リコール届出日:令和3年7月15日

リコール届出番号	外-3247	リコール開始日	令和3年7月15日
届出者の氏名又は名称	フォルクスワーゲン 製作国: 英国 グループ ジャパン株式会社 製作者名: ベントレー モーターズ リミテッド 代表取締役社長 ティル・シェア 問合せ先: ベントレーコール(フリーダイヤル) 0120-97-7797		
不具合の部位(部品名)	車体ハーネス(エアバッグコンピューターのコネクタ配線)		
基準不適合状態にあると認める構造、装置又は性能の状況及びその原因	エアバッグ電気回路において、ハーネスを製造する際の製造指示が不適切なため、エアバッグコンピューターの配線がコネクタに正しく接続されていない。そのため、助手席エアバッグスイッチがオフの状態でも衝突した場合、運転席及び助手席のニーエアバッグが正しく作動せず、乗員が傷害を負うおそれがある。		
改善措置の内容	全車両、エアバッグコンピューターのコネクタの配置を修正する。		
不具合件数	0件	事故の有無	無し
発見の動機	本国からの情報による。		
自動車使用者及び自動車特定整備事業者等に周知させるための措置	<ul style="list-style-type: none"> 自動車使用者:ダイレクトメール、電話、または訪問により通知する。 自動車特定整備事業者:対象台数が少なく使用者の特定が可能なため日整連発行の機関誌に掲載しない。 弊社インターネットホームページに掲載する。

改善箇所説明図

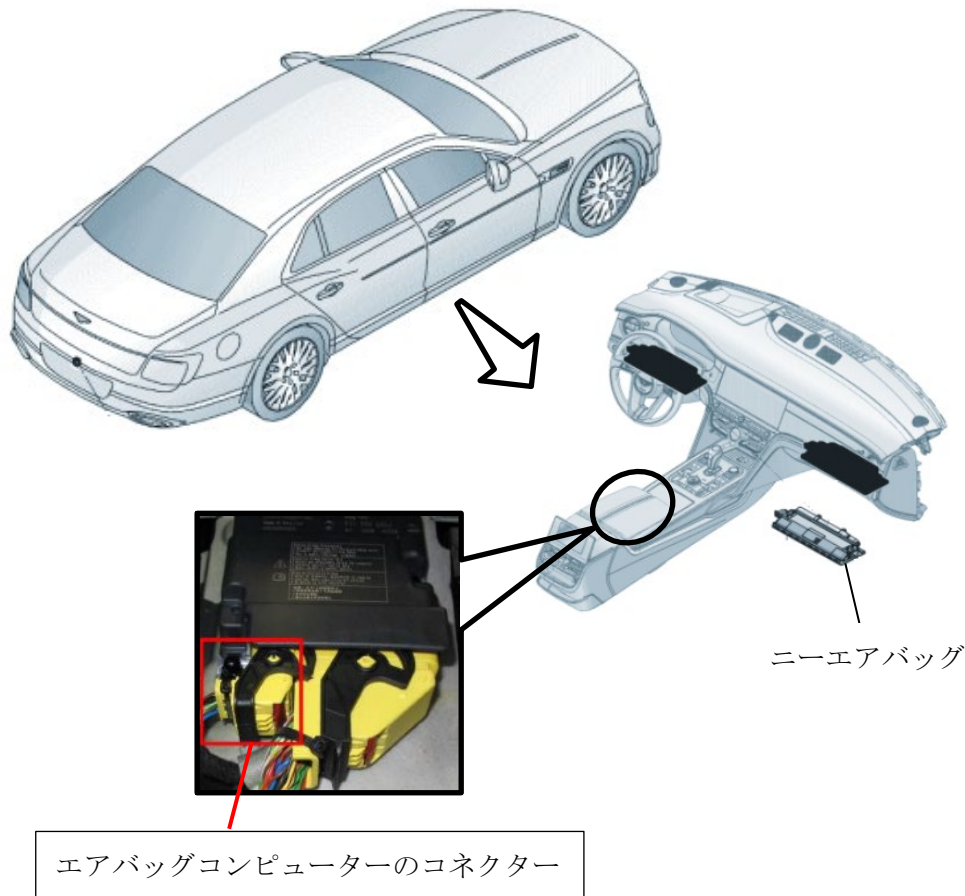
注意: は端子の配置を修正するコネクタを示す。

エアバッグ電気回路において、ハーネスを製造する際の製造指示が不適切なため、エアバッグコンピューターの配線がコネクタに正しく接続されていない。そのため、助手席エアバッグスイッチがオフの状態で車両が衝突した場合、運転席及び助手席のニーエアバッグが正しく作動せず、乗員が傷害を負うおそれがある。

全車両、エアバッグコンピューターのコネクタの配置を修正する。

右側後方ドアのストッパーリンクに黄色のペイントを塗布し識別とする。
